H BOLETIN TECNICO

EJE STEERTEK PARA VEHICULOS FREIGHTLINER, STERLING Y WESTERN STAR

TEMA: MUÑÓN DE DIRECCION SUPERIOR

NO. PUBLICACION: SEU-0215SP

Figura 1

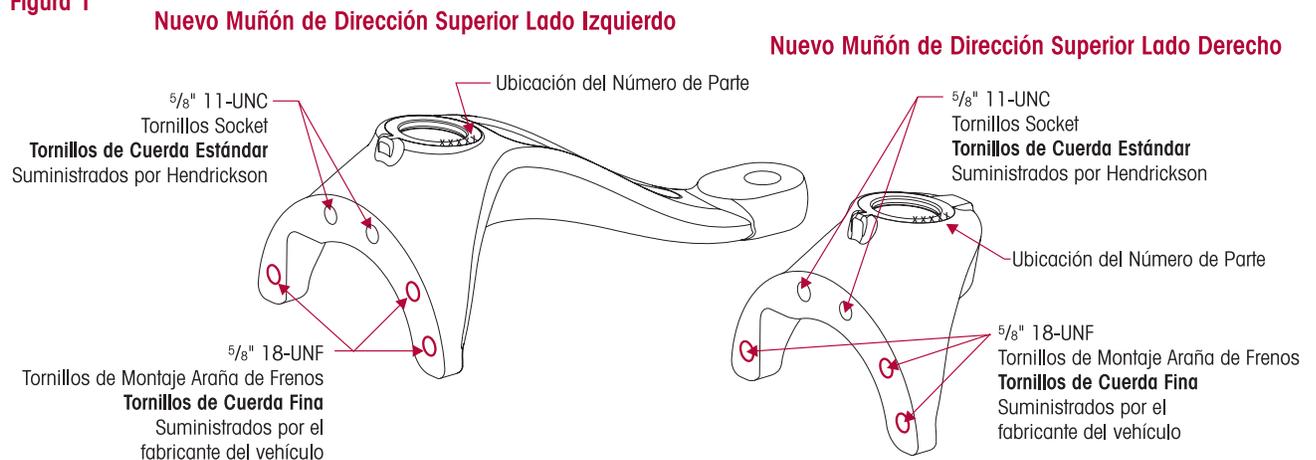
A partir del 6/28/2004, Freightliner, Sterling and Western Star cambiarán a tornillería de montaje de la araña de frenos de cuerda fina de $\frac{5}{8}$ " en lugar de la original de cuerda estándar de $\frac{5}{8}$ " en todos sus vehículos equipados con el eje STEERTEK. Por lo tanto, Hendrickson Truck Suspension System anuncia un cambio en el muñón de dirección superior para acomodar la tornillería de montaje de la araña de frenos de cuerda fina que se usará en esos vehículos Freightliner, Sterling y Western Star.

- Este cambio no afectará ningún procedimiento de servicio del eje STEERTEK para los vehículos fabricados después del 6/28/2004.
- Tome en cuenta que los nuevos ejes STEERTEK y los muñones de dirección superior de reemplazo para vehículos Freightliner, Sterling y Western Star incorporarán agujeros con rosca fina de $\frac{5}{8}$ " para los tornillos de montaje de la araña de frenos. Los vehículos fabricados **antes del 6/28/2004** a los cuales se reemplaza el eje STEERTEK ó el muñón superior, **requerirán** un cambio de tornillos de montaje de la araña de frenos de rosca estándar por tornillos de montaje de la araña de frenos de rosca fina, ver Figura 1. Los tornillos de montaje de la araña de frenos son suministrados por separado por Freightliner, Sterling y Western Star. Consulte al fabricante del vehículo para dimensiones de los tornillos y especificaciones de torque.

Muñón de Dirección Superior Lado Izquierdo	
Número Anterior (Tornillos de Montaje de la Araña de Frenos de Cuerda Estándar)	Nuevo Número (Tornillos de Montaje de la Araña de Frenos de Cuerda Fina)
60903-001	60903-031
60903-002	60903-032
60903-003	60903-033
60903-004	60903-034
60903-005	60903-035
60903-006	60903-036
60903-008	60903-038
60903-009	60903-039
60903-017	60903-047
60903-018	60903-048
Muñón de Dirección Superior Lado Derecho	
60904-001	60904-031
60904-002	60904-032
